HENVENDELSER MODTAGET I HØRINGSPERIODEN

FORSLAG TIL TILLÆG 10 TIL LOKALPLAN 310 TEGLVÆRKSHAVNEN

Høringssvar til lokalplan "Teglværkshavnen tillæg 10"

Figur 1 - HOFORs forsyningsledninger og lokalplanafgrænsning

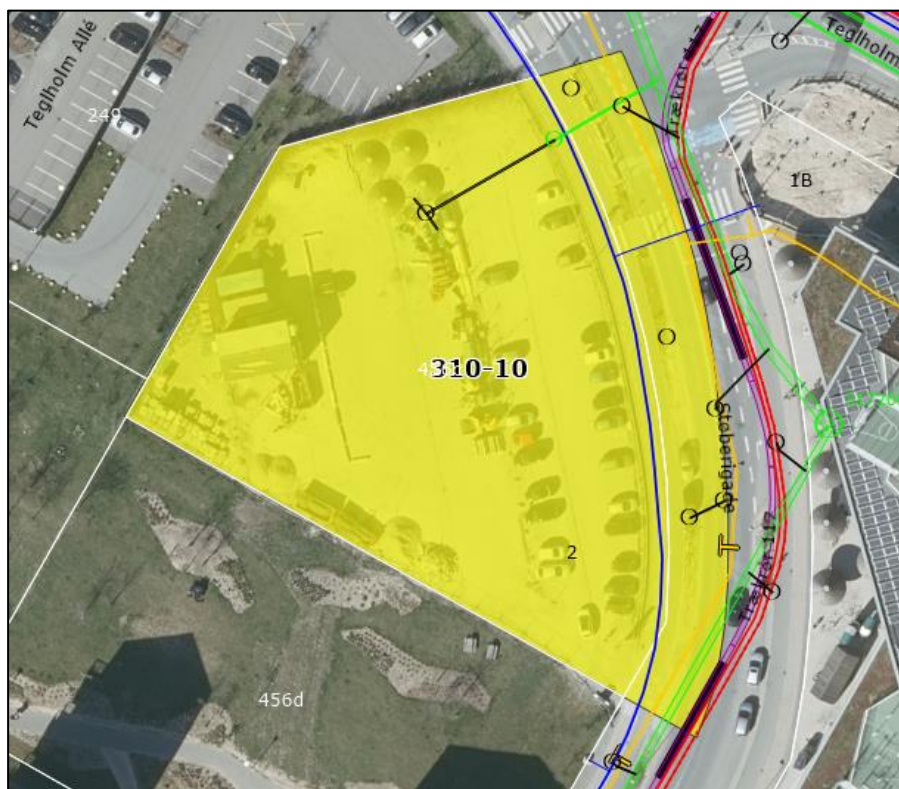
Ovenfor ses et udsnit af HOFORs forsyningsledninger og lokalplanens afgrænsning. HOFOR har inden for lokalplansområdet en forsyningsledning for drikkevand (blå ledning) beliggende i cykelstien og en spildevandsledning beliggende i vejareal i det sydøstlige hjørne af lokalplanområdet. Det ses af Figur 2, at der planlægges anlæg af træer ovenpå HOFORs

vandedninger. HOFOR ønsker ikke, at der placeres træer her, da indtrængende rødder fra de nye træer kan skade forsyningsledninger og dermed kraftigt nedsætte ledningernes levetid og udfordre forsyningsikkerheden. På denne baggrund ønsker HOFOR, at man ikke anlægger træer oven på ledningen, således at forbrugerne friholdes for takststigninger som følge af reparation af ledninger pga. indtrængende rødder.
